Stadt Norden

Verkehrliche Anbindung BPlan-Gebiet Nr. 205 V

Ergebnisse des Sicherheitsaudits - Phase 3 -

Bild 1: Anschluss an die Bushaltestelle auf der Ostseite

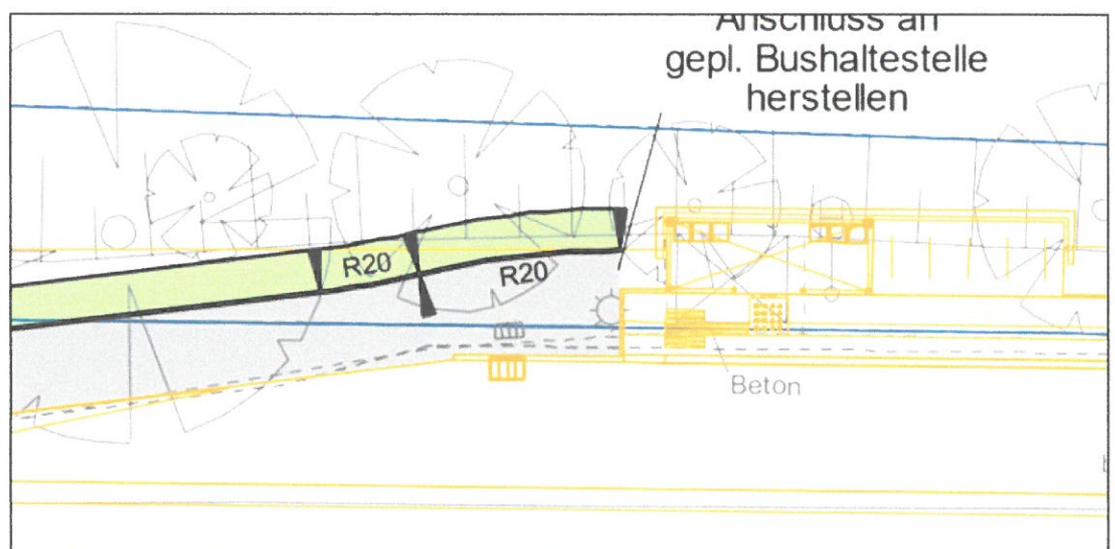
Die Position der vorhandenen Leuchte im Bereich des Neuanschlusses des Gehweges (Bild 1) sollte verlegt werden, falls dies nicht schon im Planungsumfang des Landkreises Aurich enthalten war.

Der Gehweganschluss an die Bushaltestelle auf der Ostseite führt sehr nah an den Böschungsbereich (Bild 1). Es sollte für diesen Bereich überlegt werden, inwieweit eine Absturzsicherung benötigt wird (Siehe auch Abschnitt 11.1.11 der ERA).

Das seitens des Landkreises geplante Bushäuschen hängt mit dem rückwärtigen Teil über der Böschung – jedoch wurde diese Planung nach Erinnerung des Unterzeichners bereits geändert, so dass hier möglicherweise nicht der aktuelle Planungsstand übernommen wurde,

Bild 2: Baumbestand auf der Ostseite

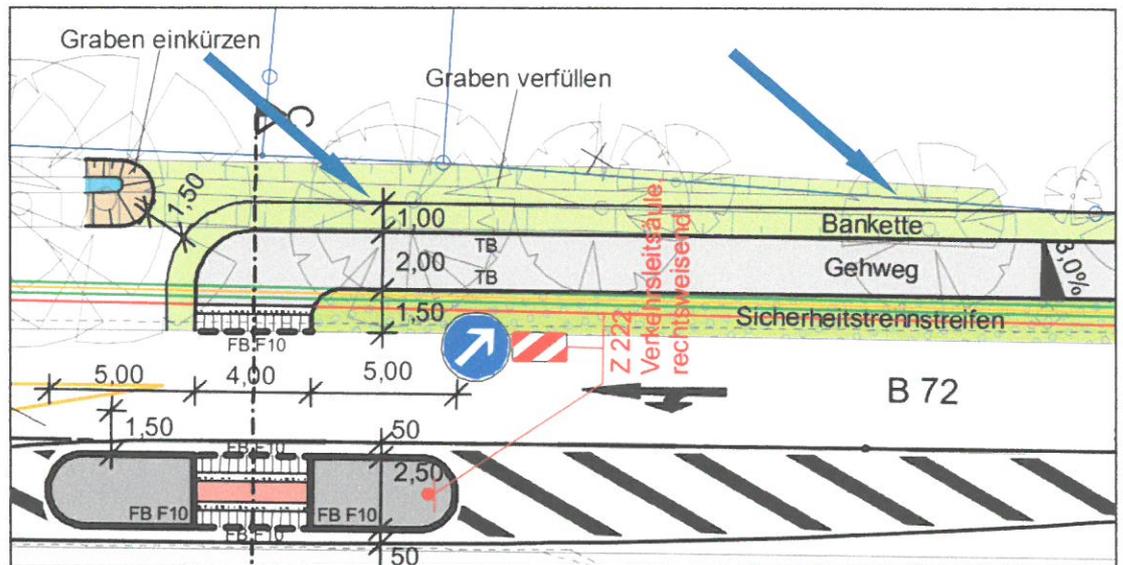
Es sollte geprüft werden, ob alle Bäume entlang des Gehweges auf der Ostseite erhalten werden können. Bei mindestens zwei Bäumen (blaue Pfeile) scheint dies nicht der Fall zu sein (Bild 2).

Bild 3: Grabenanschluss

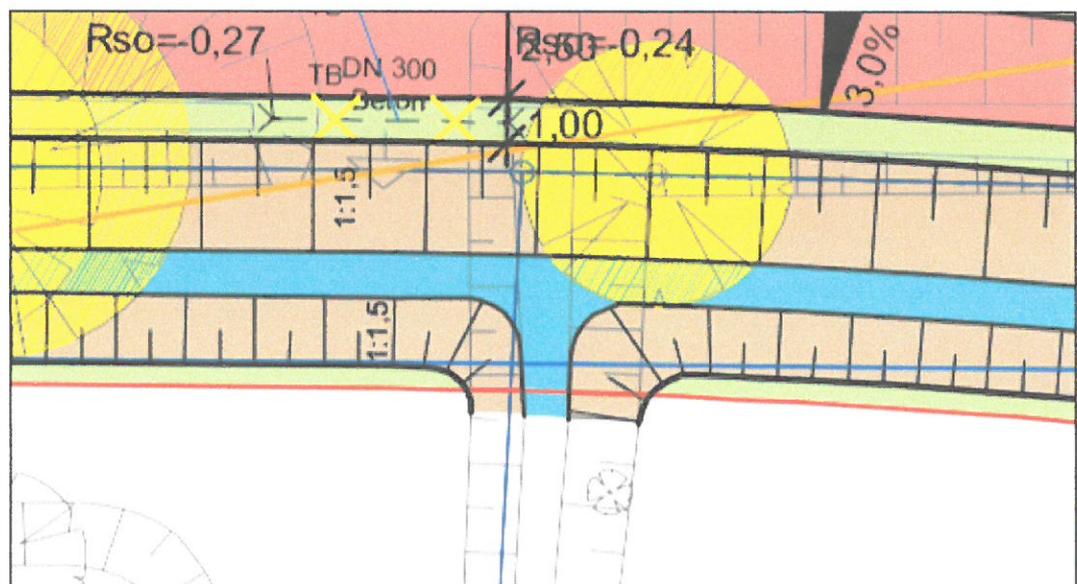
- (20) Grabenanschluss
Bei dem Grabenanschluss sollte eigentlich der Höhenversatz der Grabensohlen im Lageplan sichtbar werden (Bild 3), er ist aber nicht zu erkennen.
